改善箇所説明図

改善内容

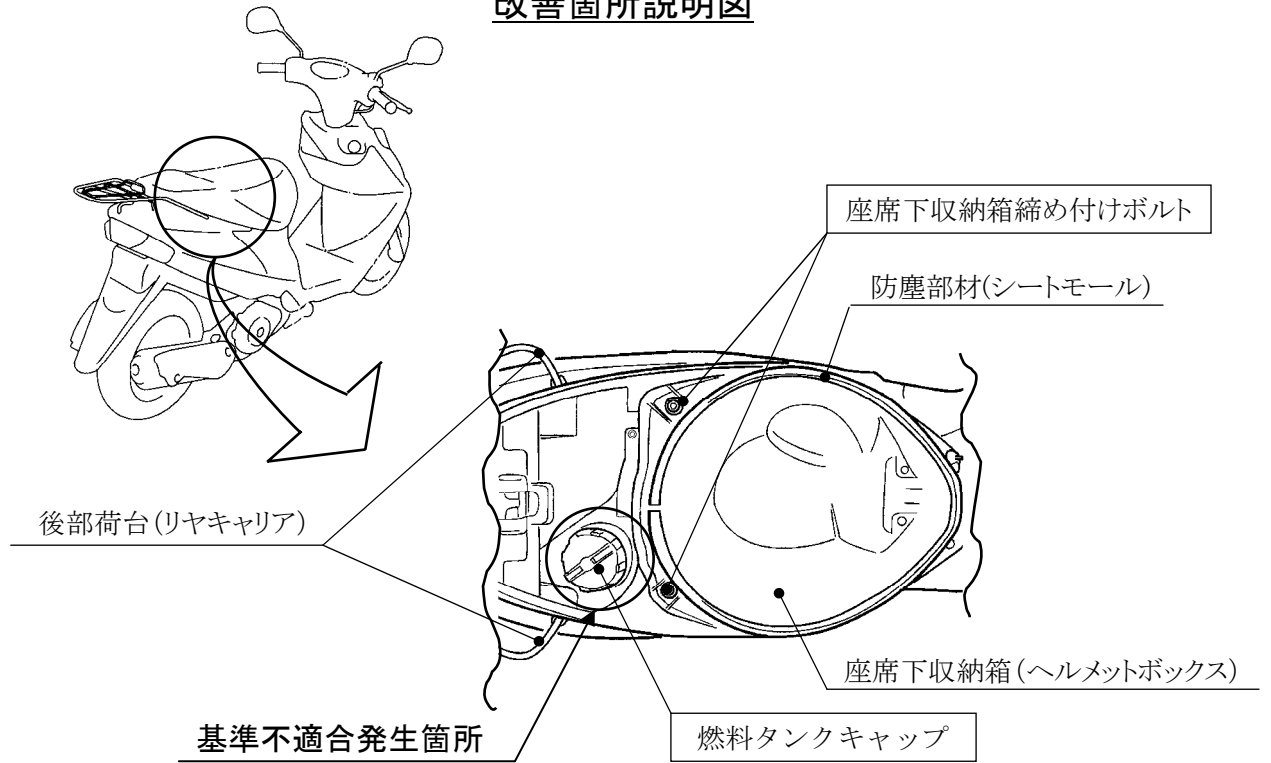
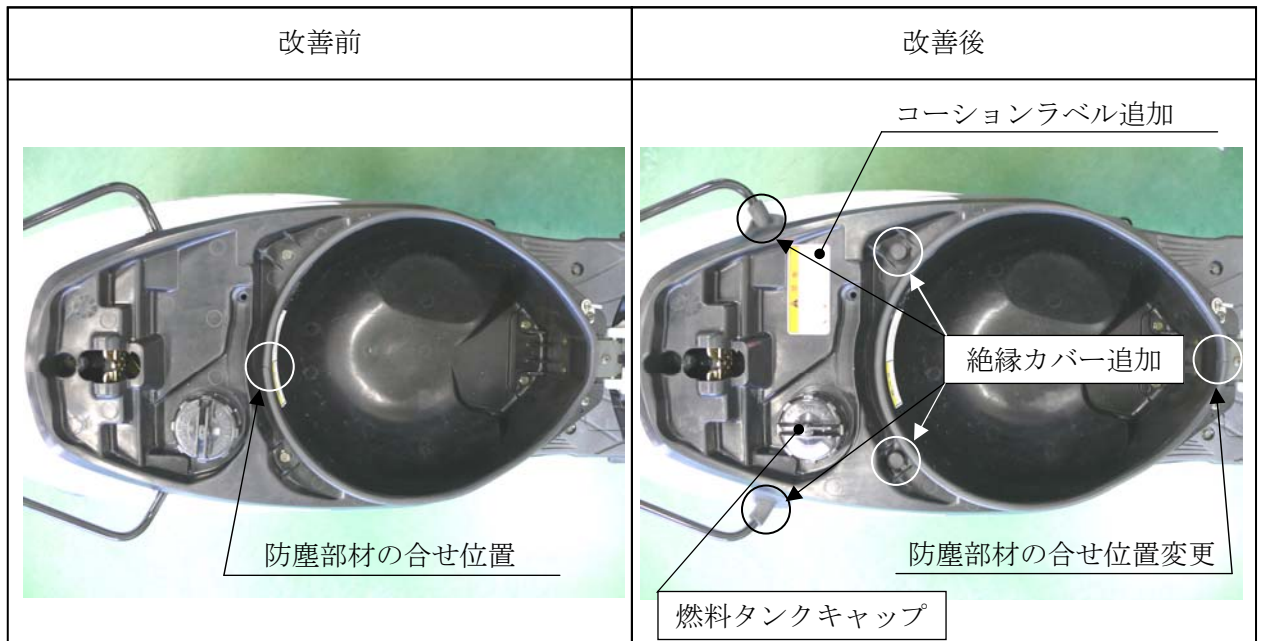
燃料タンクキャップと給油口の寸法が不適切なため、燃料により給油口が膨潤することで燃料タンクキャップの締め付けが重くなるものがあり、適切に締め付けられなくなるものがある。そのため、そのまま使用を続けると給油口から燃料が漏れ、最悪の場合、静電気等により引火し、火災に至るおそれがある。

全車両、燃料タンクキャップを対策品に交換する。また、静電気対策として、座席下収納箱の締め付けボルトを対策品に交換し、そのボルトと後部荷台に絶縁カバーを追加し、コーションラベルを貼付するとともに、座席下収納箱の防塵部材の合せ位置を後側から前側へ変更する。

注： は交換部品を示す。
